# **Avis délibéré de l'Autorité environnementale sur la démolition des anciens établissements de santé de Saint-Hilaire du Touvet (38) et la renaturation du site**

**n°Ae: 2016 - 43**

Le dossier présenté par la direction départementale des territoires de l'Isère (DDT 38) a pour objet la démolition des anciens établissements de santé de Saint-Hilaire du Touvet (38) et la renaturation du site.

Figure 2 : extrait de la modification du plan de zonage du PPRN (source : étude d'impact)

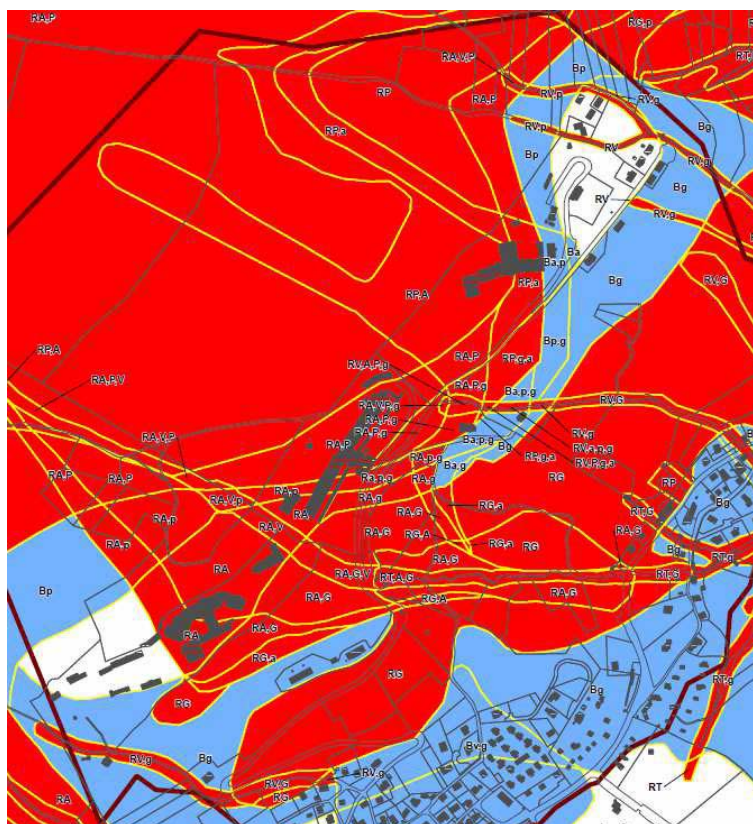
Ces trois établissements sont situés en zone rouge du plan de prévention de risques naturels (PPRN)<sup>5</sup> de la commune et sont concernés par des risques d'avalanches, de chutes de blocs et de pierres et de glissement de terrain. Le PPRN n'est pas présenté dans le dossier, alors qu'il constitue le fondement du projet de délocalisation puis de démantèlement des établissements.

***Pour la complète information du public, l'Ae recommande de joindre au dossier d'enquête publique les éléments pertinents du plan de prévention des risques naturels de Saint-Hilaire du Touvet.***
